PROGETTO DEFINITIVO

**ITINERARIO NAPOLI – BARI**  
**RADDOPPIO TRATTA APICE – ORSARA**  
**II LOTTO FUNZIONALE HIRPINIA - ORSARA**

RELAZIONE DI RISPONDEZA AL PROGETTO PRELIMINARE E ALLE  
 PRESCRIZIONI DELL'ORDINANZA N.27 DEL 01 DICEMBRE 2016

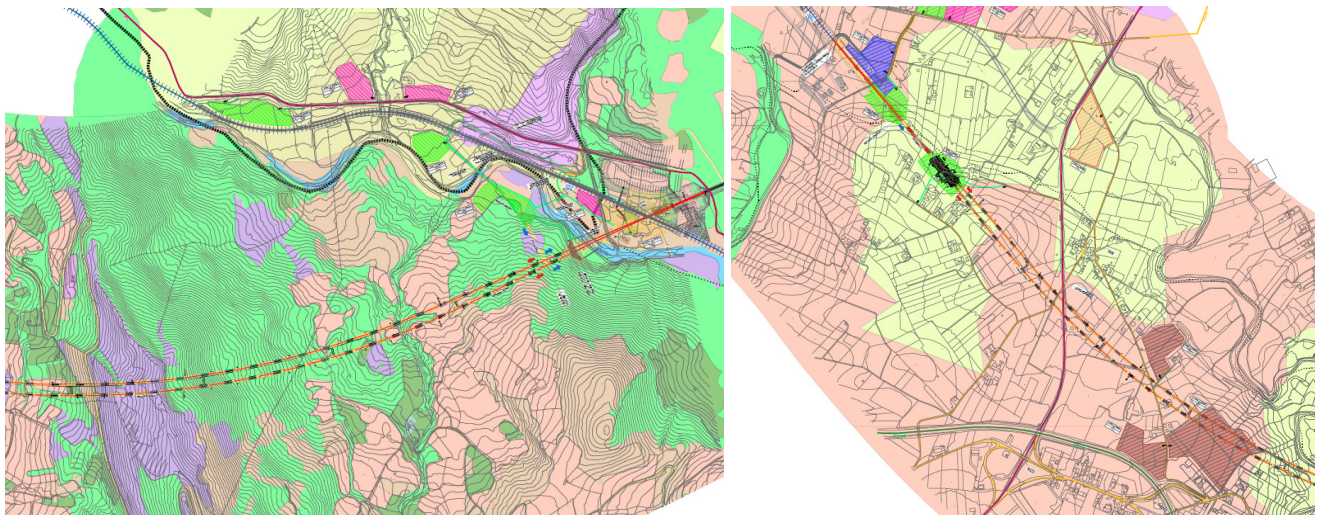
13. *fornire valutazioni quantitative in ordine ai principali fattori considerati per valutare il livello degli impatti dell’opera sulla comunità vegetale (rif. n. 15/MATTM allegato 2);*

La valutazione del livello dei possibili impatti dell’opera sulla comunità vegetale è stata sviluppata, in primo luogo, procedendo ad effettuare una ricognizione del territorio attraversato, misurandone lo stato ante operam in relazione ai fattori specifici del sistema naturalistico quali la vegetazione naturale boschiva e arbustiva, le formazioni igrofile e ripariali, la flora, gli usi del suolo ad orientamento vegetazionale ed il funzionamento dell’ecosistema. Questa prima fase ha indagato le criticità, i problemi emergenti, così come le opportunità e le possibilità di sviluppo; ha
